**LENTOKELPOISUUS-
TIEDOTUS**
AIRWORTHINESS DIRECTIVE

M 272/64

272. M-määräys No. 272/64: K2a-, K2b-, K7- ja Rhönlerche II-purjekoneiden takaohjaimon sauvan kiinnitys.

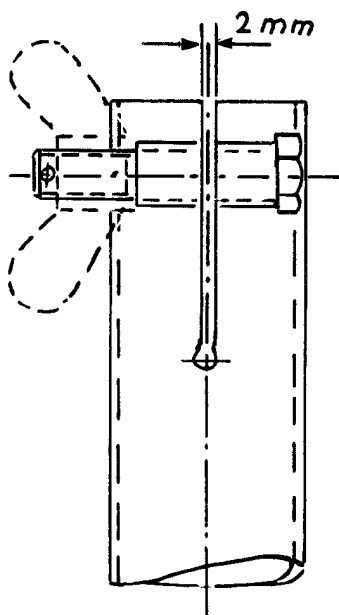
Toimenpide: Tarkasta, etteivät kuvassa näkyvät sauvan kiristyskorvakkeiden puolikkaat ole vääntyneet. Raon on oltava vähintään 2 mm leveä ja tarpeen vaatiessa viilataan se e.m. mittaan.

Kun siipimutteri on kierretty kiinni, on sauvan pysyttävä tiukasti holkissaan.
